IMPIANTO AGRIVOLTAICO "SAN PANCRAZIO"					
Codice Pratica: Q45XP53	Nota risposta post 3 Cds - VIA	Rev. 03	22/05/2025	Pagina 1 di 43

Oggetto: SUN CO GREEN - VIA/PAUR - art. 27-bis del D. lgs 152/2006 e ss.mm.ii Realizzazione ed esercizio di un impianto agrivoltaico in territorio di San Pancrazio Salentino (BR) della potenza 14.647,2 kWp.

Presentazione osservazioni pareri Enti

In relazione alla procedura in oggetto, a seguito della terza seduta della Conferenza di Servizi tenutasi in data 23/04/2025, sono pervenuti i seguenti pareri:

Figura 1. Estratto della Tavola 6.1.1 "Componenti Geomorfologiche" del PPTR con individuazione dell'area di progetto.

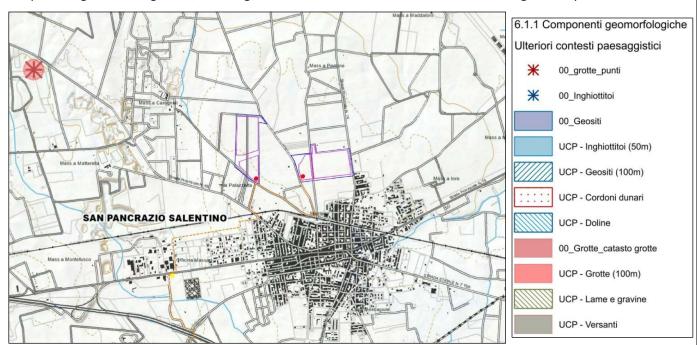
5. Con specifico riferimento alle componenti idrogeomorfologiche, si rileva che l'impianto agrovoltaico, in un paesaggio caratterizzato da reticoli idrografici superficiali, per caratteristiche geometriche e localizzative contribuisce a pregiudicare la conservazione e l'incremento degli elementi di naturalità, aumentando i processi di frammentazione degli habitat e degli ecosistemi fluviali e limitando l'implementazione di corridoi di connessione ecologica, in aree immediatamente limitrofe ai corsi d'acqua e canali.

NOTA 5. In riferimento alla <u>osservazione 5</u>, si rappresenta che sulla base dell'analisi della Tavola 6.1.1 "Componenti Geomorfologiche" e della Tavola 6.1.2 "Componenti Idrologiche" del PPTR - di cui si riportano i relativi stralci così come estrapolati dall'Inquadramento vincolistico (cfr. elaborato "Q45XP53_StudioFattibilitaAmbientale_08_Rev01") - le aree di progetto non interferiscono in alcun modo con componenti geomorfologiche e/o idrologiche, localizzandosi a distanza dai reticoli idrografici superficiali.

Figura 4. Estratto della Tavola 6.3.1 "Componenti Culturali insediative" del PPTR con individuazione dell'area di progetto.

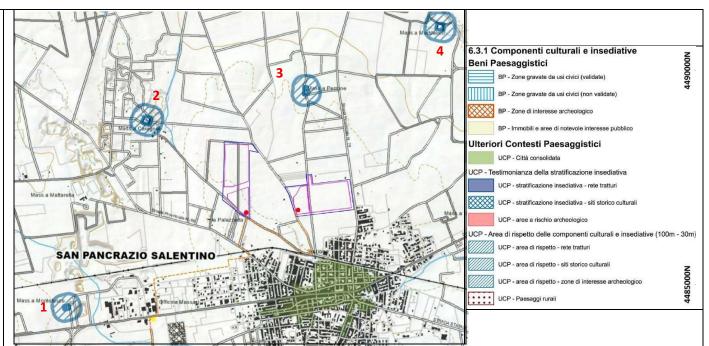
In definitiva, un intervento del genere, direttamente e notevolmente visibile dai suddetti manufatti, ne comprometterebbe le relazioni funzionali con il contesto circostante, andando a frammentarne la matrice agricola e le connessioni tanto fisiche, che visuali. Inoltre, ne risentirebbe la struttura estetico percettiva della campagna circostante e ciò svaluterebbe i valori paesaggistici degli immobili segnalati e delle relative aree di rispetto.

NOTA 7. In riferimento alla <u>osservazione 7</u>, si rappresenta che dall'analisi della Tavola 6.3.1 "Componenti Culturali insediative" del PPTR - di cui si riporta il relativo stralcio così come estrapolato dall'Inquadramento vincolistico (cfr. elaborato "Q45XP53_StudioFattibilitaAmbientale_08_Rev01") - i siti storico-culturali più vicini alle aree di progetto sono rappresentati dalla Masseria Montefusco - identificata con il n. 1 in Figura 4 e localizzata a circa 1,7 km in linea d'aria dall'impianto -, dalla Masseria Caragnoli - identificata con il n. 2 in Figura 4 e localizzata a circa 700 m in linea d'aria -, dalla Masseria Perrone - identificata con il n. 3 in Figura 4 e localizzata a circa 700 m in linea d'aria - e dalla Masseria Maddaloni - identificata con il n. 4 in Figura 4 e localizzata a circa 1,6 km in linea d'aria.

Da tali edifici, come visibile nelle immagini riportate di seguito, la visibilità dell'area di impianto risulta essere NULLA/BASSA in funzione della morfologia del territorio, della distanza e della presenza di ostacoli naturali e/o antropici interposti tra le aree di progetto e le masserie.

Figura 1 - Ipotesi nuovo layout – inquadramento su ortofoto

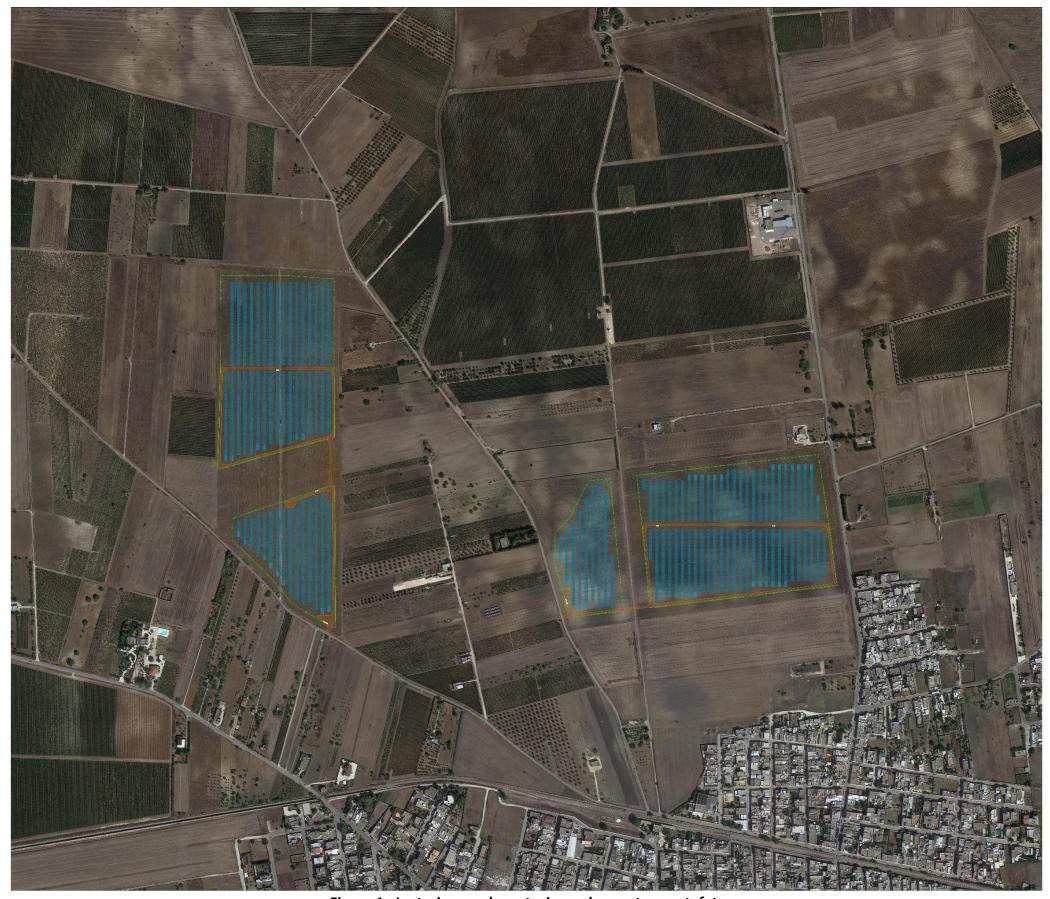
- 1. (...) L'impianto ricade su un terreno identificato catastalmente al N.C.T. del Comune di San Pancrazio Salentino al foglio di mappa n.19 p.lla 23; foglio 21 p.lle 183,22,25,14. L'ufficio Urbanistico del Comune di San Pancrazio Salentino (BR) con atto del 27/09/2024, prot. 0012180, ha espresso PARERE CONTRARIO alla realizzazione dell'Impianto agrivoltaico poiché ricadente in zona E3 ZONE AGRICOLE DI SALVAGUARDIA E DI INTERESSE AMBIENTALE dove l'art. 69 delle Norme Tecniche di Attuazione (NTA) allegate al P.R.G. Comunale prevede che per la morfologia del terreno e dell'ambiente naturale e delle colture costituiscono una zona di notevole interesse ambientale e paesaggistico. In tale zona è vietata ogni modificazione della morfologia e dell'ambiente. Inoltre parte dei suddetti terreni ricadono all'interno delle "fasce ed aree di rispetto alla rete viaria": l'art. 89 delle Norme Tecniche di Attuazione (NTA) allegate al P.R.G. Comunale prevede che nelle fasce di rispetto alla rete viaria indicate nelle tavole al P.R.G. non è consentita alcuna nuova costruzione.

- 1. [...] Dall'analisi del SIT del Comune di San Pancrazio Salentino raggiungibile al link https://sanpancraziosalentino-geonav-ai.serviziattivi.it/geonav-ai/webgis/?local=sanpancrazio i due lotti di impianto sono attraversati da strade di PRG.
 - Contrariamente da quanto dichiarato dal proponente, come desumibile dal Certificato di Destinazione Urbanistica (elaborato Q45XP53 CDU 01.pdf e Q45XP53 CDU 02.pdf) parte della particella 23 del Foglio 19 e delle particelle 14, 183, 22 e 25 del Foglio 21 risultano essere tipizzata come "Fascia di rispetto stradale" di cui all'art. 89 del PRG del Comune di San Pancrazio Salentino, dalle cui NTA risulta che "non è consentita alcuna nuova costruzione".

NOTA 1. In riferimento alla <u>osservazione 1</u>, come peraltro già anche riportato nella nota fornita al Comune di San Pancrazio Salentino, la Scrivente società, in ottica collaborativa, si rende disponibile a valutare la possibilità di modificare la superficie recintata di impianto escludendo tali aree dalla superficie di progetto (originariamente non considerate nella loro interezza in ragione della tipologia di viabilità esistente (i.e. strada sterrata interpoderale a servizio dei fondi agricoli limitrofi)). A tal riguardo, in allegato alla presente si riporta la proposta di modifica "Figura 1 – Ipotesi nuovo layout – inquadramento su PRGC"
